# 改善箇所説明図

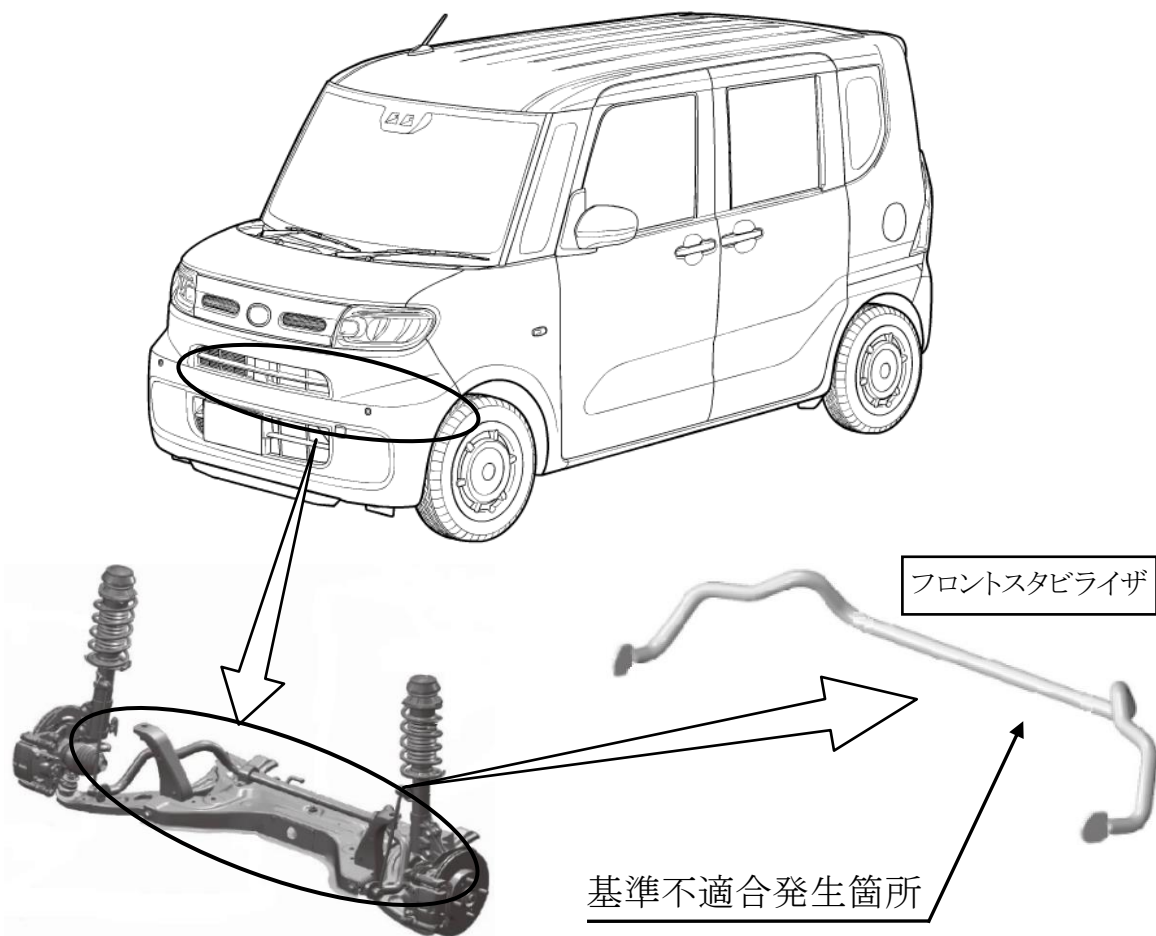
フロントスタビライザにおいて、製造工程の管理が不適切なため、パイプ内部に塗装前の化成液が多量に残留し、水素脆化によって強度が低下しているものがある。そのため、そのままの状態で使用を続けると、走行中の振じり力によってスタビライザが折損するおそれがある。

全車両、フロントスタビライザの識別ペイントを確認し、該当する生産工場製のものは良品と交換する。

改善済車両には、車台番号打刻のハイフンの上側に黄色ペイントを塗布する。
